**LICITACION C/58: "Ruta No. 15, Tramo: 131Km000 - 145Km000"**

## **COMUNICADO N° 1**

Obra: "Ruta N° 15-Tramo: 131km000- 145km000"

### COMUNICADO N° 1

Figura N° 1

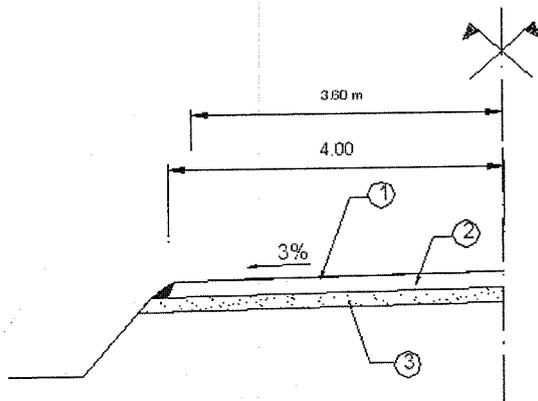
Solicitamos nos remitan la "Figura N° 1 con la definición del perfil transversal tipo, que cita el Pliego de Especificaciones Técnicas (P:E:T:) y no se encuentra.

Se adjunta la Figura N°1

- ① Tratamiento Bituminoso Doble con Niebla. (ancho 7.2)
- ② Recargo de base granular CBR  $\geq 80$  (espesor=0,20m).
- ③ Escarificado, conformación y compactación de tratamiento bituminoso existente.
